泊発電所3号炉

防潮堤の設計方針について

（新たな構内入構ルートの選定に係る指摘事項回答）

令和4年8月29日
北海道電力株式会社

■A. 茶津守衛所からの入構

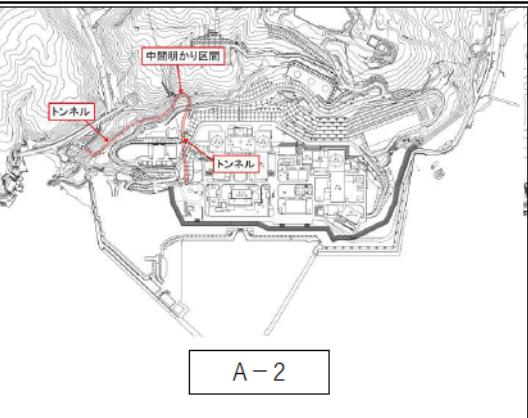
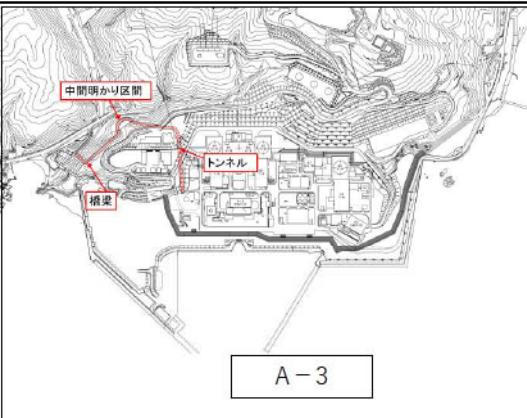
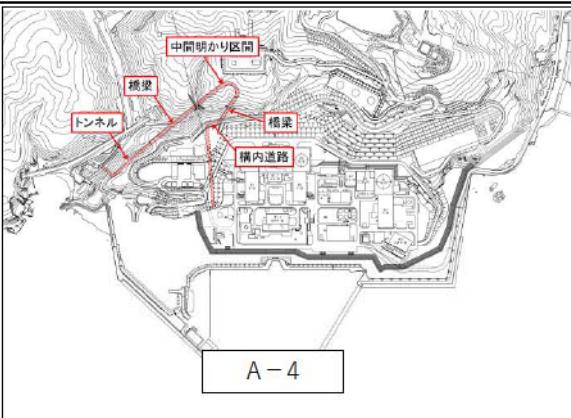
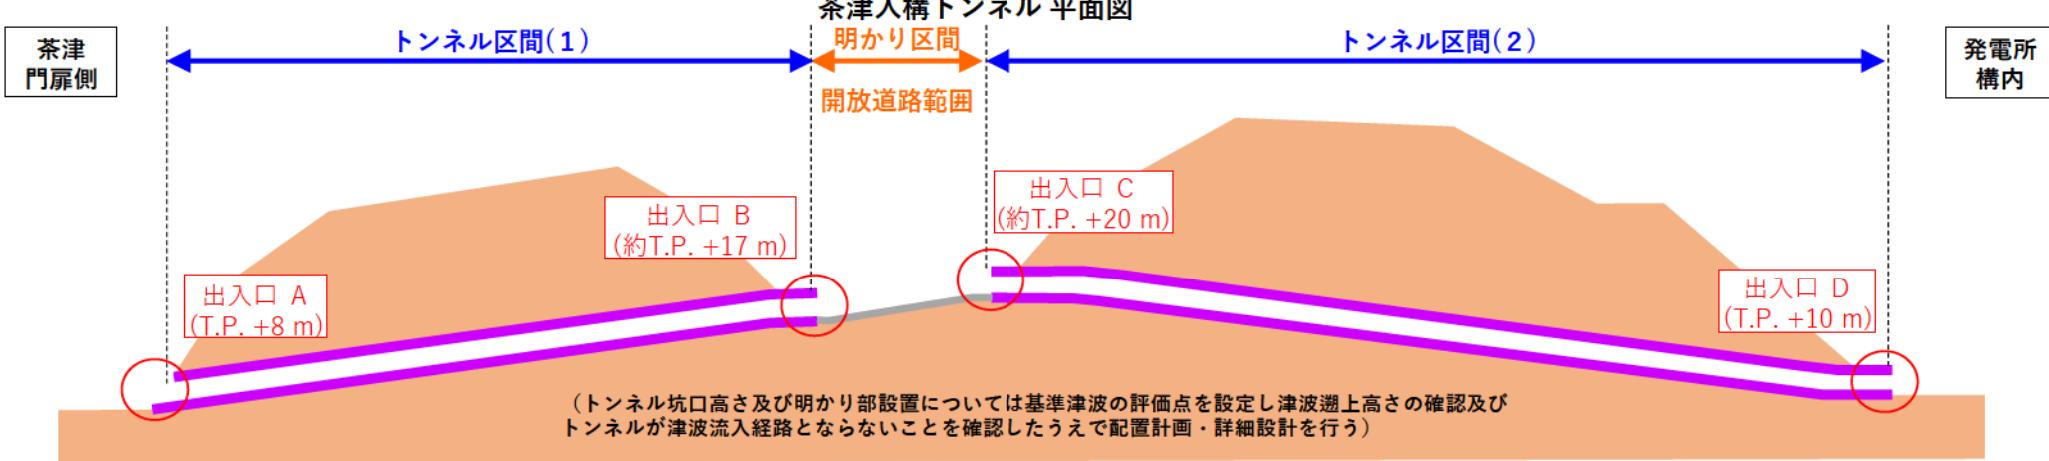
新たな防潮堤を設置するにあたり、既存の入構ルートを活用せず、新たに茶津入構トンネルを津波の遡上域に計画する選択をした考え方を説明すること。

No	影響評価項目								VII.工程影響	VIII.工事規模
	I.基準津波解析への影響 (審査期間の遅延の可能性)	II.入力津波解析工程への影響 (審査期間の遅延の可能性)	III.ドライサイト要求への影響 (敷地に流入する可能性)	IV.防潮堤への波及影響を考慮する必要があるか	V.新燃料・SF・LLW構内輸送の成立への影響	VI.その他発電所運用成立への影響				
A	1 有 明かり区間の設定高さが津波遇上高さに対して裕度が少ないと想定するため、明かり区間以降のトンネルからの敷地流入がないことを確認するため、基準津波の評価点を設定したうえで入力津波・トンネル管路解析を行う。基準津波の追加評価が発生する	有 基準津波の追加解析以降に実施する入力津波解析についても解析期間がスライドすることから影響はある	無 T.P.20m付近のトンネル坑口からの敷地流入を想定する必要があり、これに係る管路解析まで確認が必要となるが、評価結果で敷地への流入がないと確認できればドライサイト要求に対して有効な対策と考える	無 新設する防潮堤設置エリアでの対策ではないこと、対策により漂流物が発生する可能性もないことから影響しないと考える	無 新燃料・SF・LLWの専用港湾からの輸送ルートとして敷地内輸送を達成できる経路であり、運用面では影響しない	無	防潮堤内側10m盤の立入制限区域（1PP）への入域であり、既存の中央警備所・1号機T/B前警備所機能を継続使用できる堀株側からのアクセスができなくなる場合でもその代替とできる（2ルート確保も大和門が有効あることで成立する） なお、A-3（橋梁設置案）については、茶津エリアからの適切な道路勾配を確保することが困難であることから成立性は低い。	無	軽微	中
	2 無 上記A-1の改善策として明かり区間の設定高を津波遇上高さに対して大幅に裕度確保した対策であり、明かり区間以降のトンネルからの敷地流入の可能性がないことを工学的な判断が可能なレベルまで引き上げることにより、基準津波・入力津波・トンネル管路解析は要しないと想定	無 同左	無 T.P.50m付近のトンネル坑口からの敷地流入は想定する必要はないと判断できることから、ドライサイト要求に対して有効な対策と考える	無 新設する防潮堤設置エリアでの対策ではないこと、対策により橋梁が瓦礫化しても防潮堤に到達する可能性は低いと考える	無 新燃料・SF・LLWの専用港湾からの輸送ルートとして敷地内輸送を達成できる経路であり、運用面では影響しない	無	防潮堤内側10m盤の立入制限区域（1PP）への入域であり、既存の中央警備所・1号機T/B前警備所機能を継続使用できる堀株側からのアクセスができなくなる場合でもその代替とできる（2ルート確保も大和門が有効あることで成立する） なお、A-3（橋梁設置案）については、茶津エリアからの適切な道路勾配を確保することが困難であることから成立性は低い。	有	大	大

3 有 A-1, 2に対してT.P.8mからT.P.17m付近まで橋梁することで管路遇上を考慮不要とする対策但し、設置する橋梁が地形変更（構造物の追加設置）となり、基準津波解析モデルの見直しが必要となる可能性があることから、基準津波の追加評価が発生する	有 基準津波の追加解析以降に実施する入力津波解析についても解析期間がスライドすることから影響はある	無 橋梁の設置によるT.P.8mからT.P.17m付近までの防止できたとしてもT.P.20m付近のトンネル坑口からの敷地流入を想定する必要があり、これに係る管路解析まで確認が必要となるが、評価結果で敷地への流入がないと確認できればドライサイト要求に対して有効な対策と考える	無 新設する防潮堤設置エリアでの対策ではないこと、対策により橋梁が瓦礫化しても防潮堤に到達する可能性は低いと考える	無 新燃料・SF・LLWの専用港湾からの輸送ルートとして敷地内輸送を達成できる経路であり、運用面では影響しない	無	防潮堤内側10m盤の立入制限区域（1PP）への入域であり、既存の中央警備所・1号機T/B前警備所機能を継続使用できる堀株側からのアクセスができなくなる場合でもその代替とできる（2ルート確保も大和門が有効あることで成立する） なお、A-3（橋梁設置案）については、茶津エリアからの適切な道路勾配を確保することが困難であることから成立性は低い。	有	大	大
	4 無 上記A-2と同様な改善策として明かり区間（開放道路による接続）の設定高さを津波遇上高さに対して大幅に裕度確保した対策であり、明かり区間以降のトンネルからの敷地流入の可能性がないことを工学的な判断が可能なレベルまで引き上げることにより、基準津波・入力津波・管路解析は要しないと想定	無 同左	無 T.P.50m付近に接続する開放道路からの敷地流入は想定する必要はないと判断できることから、ドライサイト要求に対して有効な対策と考える	無 新設する防潮堤設置エリアでの対策ではないこと、対策により漂流物が発生する可能性もないことから影響しないと考える	無 新燃料・SF・LLWの専用港湾からの輸送ルートとして敷地内輸送を達成できる経路であり、運用面では影響しない	有	防潮堤内側10m盤の立入制限区域（1PP）への入域であり、既存の中央警備所・1号機T/B前警備所機能を継続使用できる堀株側からのアクセスができなくなる場合でもその代替とできる（2ルート確保も大和門が有効あることで成立する） 但し、敷地内50m付近の既存道路に入構道路を接続した場合、10m盤まで入域するトンネル坑口まで波浪が発生する可能性があること 開放道路距離を長くする場合はPPフェンスの設置範囲が増大すること、そもそも敷地内にトンネル坑口を新たに設定するスペースがないことから成立は困難。	有	大	大

以下に再掲する評価結果から、新たに設置する入構ルートの検討ケース(A～G)については「茶津入構ルート:A-1」が最も優位であり、今後以下の評価を行い茶津入構トンネルについて津波遡上がないこと、敷地への流入がないことを確認・評価していく。

■H. アクセスルートトンネル(通常入構ルート以外)

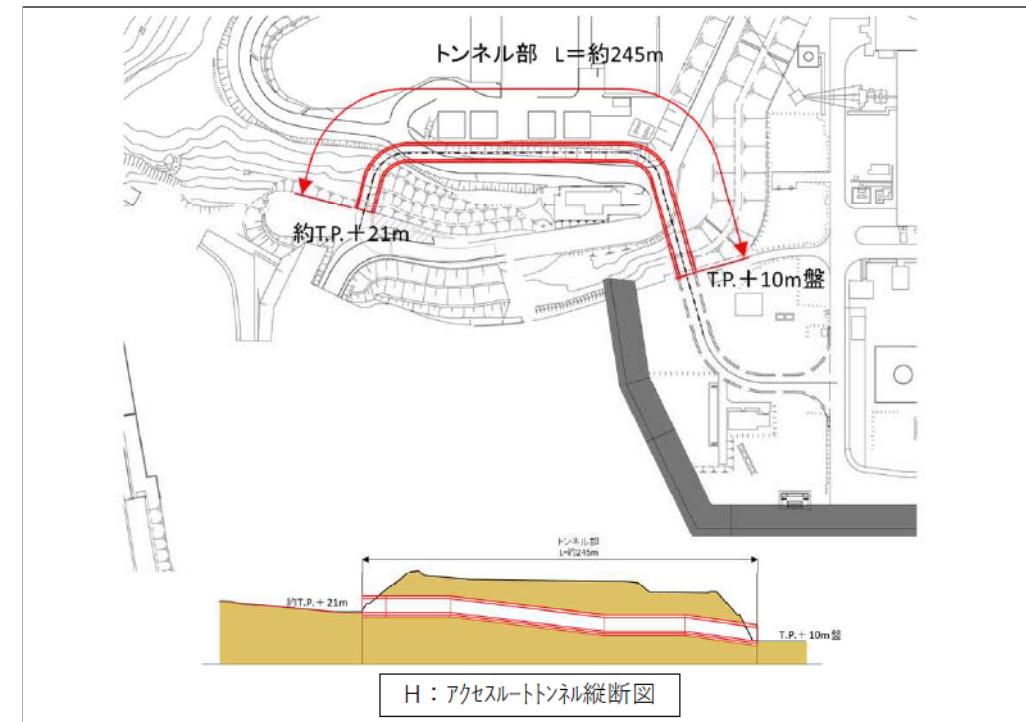
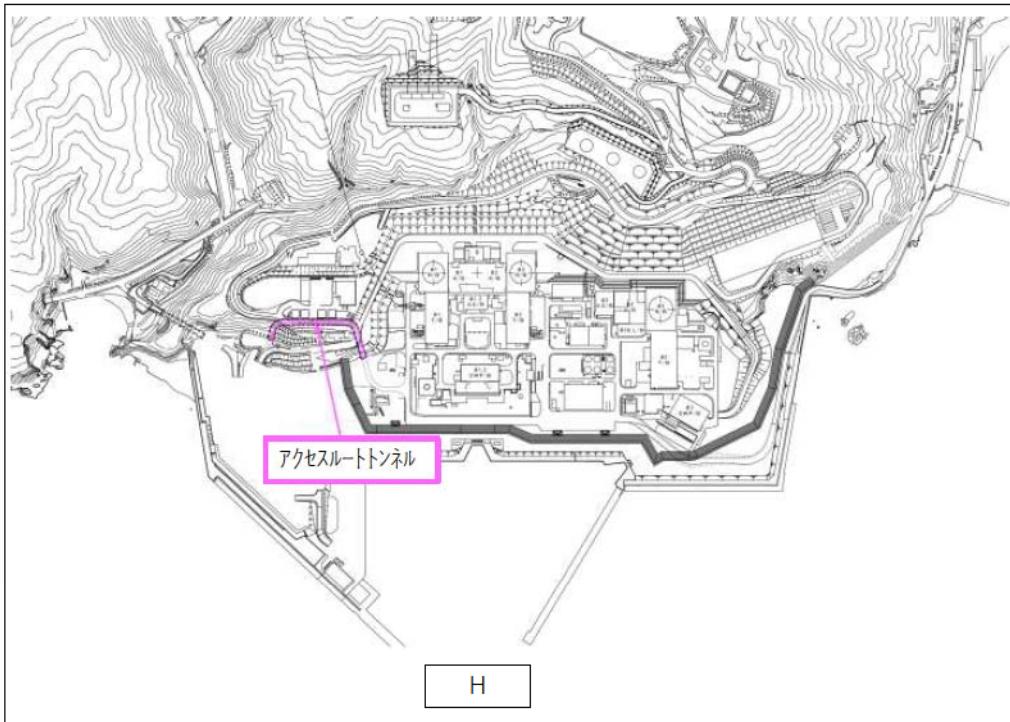
*令和4年7月28日審査会合において「茶津入構トンネルの入口、明かり区間の出入口、アクセスルートトンネルの入口等の評価点について、日本海東縁部に想定される地震に伴う津波と陸上地すべり(川白)による津波との組合せを考慮した基準津波の波源の選定を説明すること。」の指摘を受け、構外からの入構ルート計画ではないものの、本資料に掲載し津波流入経路とならないことを今後確認していく

No	影響評価項目								VII.工程影響	VIII.工事規模
	I.基準津波解析への影響 (審査期間の遅延の可能性)	II.入力津波解析工程への影響 (審査期間の遅延の可能性)	III.ドライサイト要求への影響 (敷地に流入する可能性)	IV.防潮堤への波及影響を考慮する必要があるか	V.新燃料・SF・LLW構内輸送の成立への影響	VI.その他発電所運用成立への影響				
H 有	トンネル坑口高さ（約T.P.21m）が津波選上高さとならないこと、津波がトンネルから敷地流入することがないことを確認するために、基準津波の評価点を設定したうえで解析を行う。基準津波の追加評価が発生する	有 基準津波の追加解析以降に実施する入力津波解析についても解析期間がスライドすることから影響あり	無 T.P.21mのトンネル坑口設定に対して工学的な判断ができる十分な高さであることを解析による評価結果で敷地への流入がないと確認できればドライサイト要求に対して有効な対策と考える*	無 新設する防潮堤設置エリアでの対策ではないこと、対策工が起点となって漂流物が発生する可能性もないことから影響しないと判断	無 新燃料・SF・LLWの輸送ルートではない	無 当該アクセスルートトンネルはSA車両を含むSA時の活動に特化した使用を計画しており、通常入構ルートとしては使用しない計画である SA時の活動におけるアクセスルートとして設定しており、耐震性を確保する設計をしていることから、高台から10m盤への可搬型設備の運搬経路として期待している			無	中
